改善箇所説明図

左ハンドル車で説明

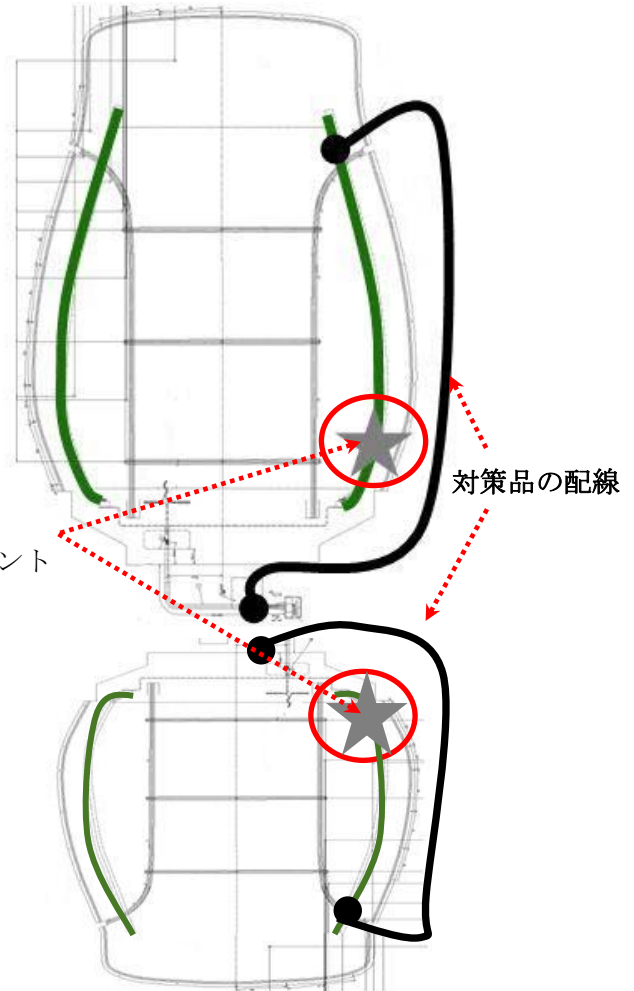
不具合発生箇所
ヒーターエレメント
への配線

不具合の内容

前席シートにあるシートヒーターのエレメント部への電気配線の取り回しに不適切なものがあるため、乗降時にエレメント部に度重なる圧力負荷がかかった場合、当該エレメント部の一部が損傷し、シートの一部が焦げ、最悪の場合、乗員が火傷を負うおそれがある。

対策品の配線

改善措置の内容

全車両、当該部品の良否を判定し、不具合品の場合は対策品の配線を追加する。
